**PM**  
**2024-03-20**  
**Nedsjön**

## **Förtydligande avseende fiskvägsförslaget omlöp med slitsränna**

Figur 1. Planvy över föreslaget omlöp med slitsränna.

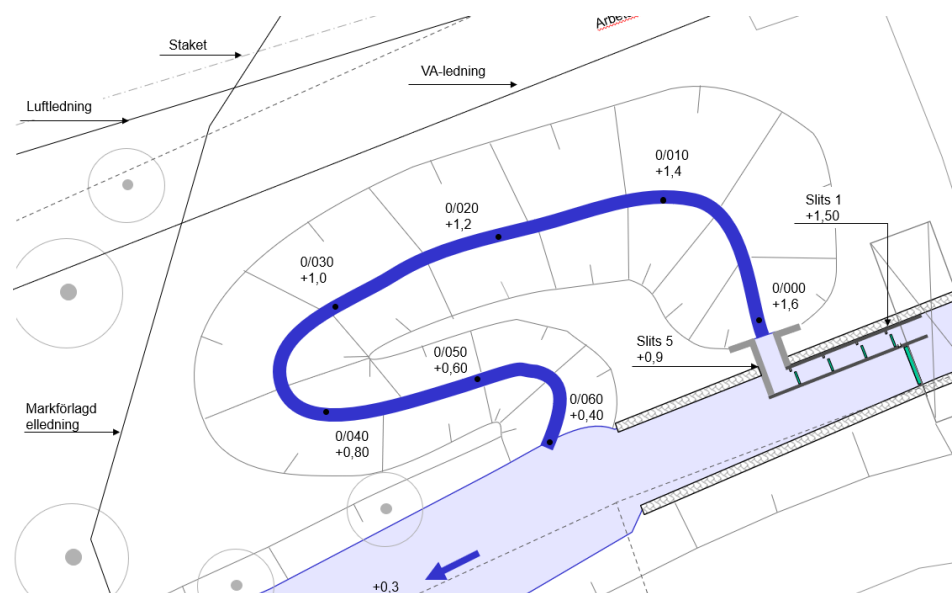
*Alternativ 2 har utvecklingspotential och bör utredas mer ifall ni går vidare med detta alternativ. Kanske finns möjlighet att modifiera det med ett något längre omlöp och/eller dra det lite annorlunda och därmed färre antal slitsar.*

Det är troligen möjligt att förlänga omlöpet med ytterligare några meter för att minska lutningen något. Det finns dock en begränsning i form av markförlagda elledningar och VA-ledningar som begränsar möjligheten för en större justering av längden (figur 1). Att flytta ledningarna bedöms inte vara ett ekonomiskt gångbart alternativ då det medför betydande

kostnadsökningar. Hänsyn måste också tas till att schakterna kommer bli relativt stora för alternativet. Det finns möjlighet att begränsa schakterna genom stödmurar men även detta medför kostnadsökningar som bör vägas mot den minskade lutningen som kan åstadkommas. Lutningen i presenterat förslag är ca 2 % vilket är en lutning då samtliga fiskarter bedöms kunna passera fiskvägen. Således bedöms det inte vara nödvändigt att göra någon större förändring avseende längd och lutning på omlöpet.

Länsstyrelsen undrar om antalet slitsar kan minskas. Svaret är att antalet slitsarna inte kan minskas då de har en viktig uppgift att reglera vattenföringen i omlöpet för att klara olika nivåer i Nedsjön. Slitsarna möjliggör att begränsa flödet i fiskvägen till minimitappning upp till nivån +2,5 i Nedsjön. Genom att öppna planluckorna i tvärväggarna så kan flödet ökas även vid lägre nivåer i Nedsjön. Minskas antalet slitsar så försvinner denna regleringsmöjlighet.

För att förtydliga detta beskrivs extremscenarion avseende nivå och tappning nedan. Vid nivån +2,5 i Nedsjön och en önskad begränsning av flödet till minimitappning, 0,4 m<sup>3</sup>/s, kommer samtliga slitsar vara aktiva. Detta är de högsta förekommande nivån då flödet måste begränsas till minimitappning i fiskvägen. Vid en nivå på +2,0 kommer samtliga slitsar vara inaktiva genom att luckorna öppnas i tvärväggarna. Vid detta vattenstånd avbördar omlöpet fortfarande ca 0,4 m<sup>3</sup>/s. Slitsarna möjliggör således att hålla flödet konstant i fiskvägen trots att skillnaden i övervattenyta är 0,5 m.
